改善箇所説明図

農耕トラクターにおいて、エンジンタイミングセンサーリングの取付指示が不適切なため、取付ボルトの緩み防止剤の塗布量が不足しているものがある。そのため、走行中の振動により取付ボルトが緩み、そのままの状態で使用を続けると、取付ボルトが脱落し、エンジンタイミングセンサーリングが外れ、最悪の場合、走行中エンジンが停止し、再始動できないおそれがある。

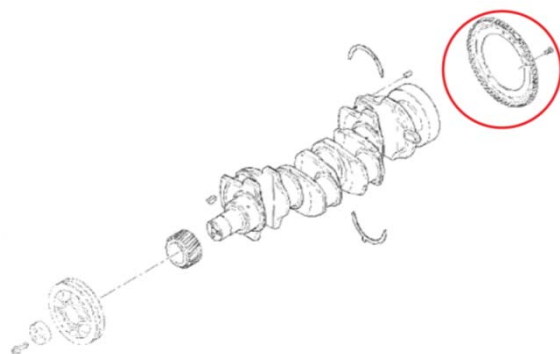
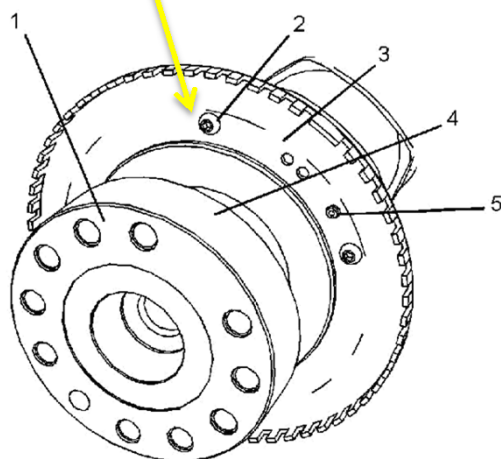
不具合箇所

不良部品

全車両、タイミングセンサーリングの取付状態を点検し、以下のいずれかの改善をおこなう。

- ① 損傷個所なしの場合、ボルトを交換し、緩み止め防止剤を塗布する。
- ② タイミングセンサーリング損傷の場合、タイミングセンサーリング、ボルトを交換し緩み止め防止剤を塗布する。
- ③ クランクシャフトが損傷している場合、クランクシャフト、タイミングセンサーリング、ボルトを交換し、緩み止め防止剤を塗布する。
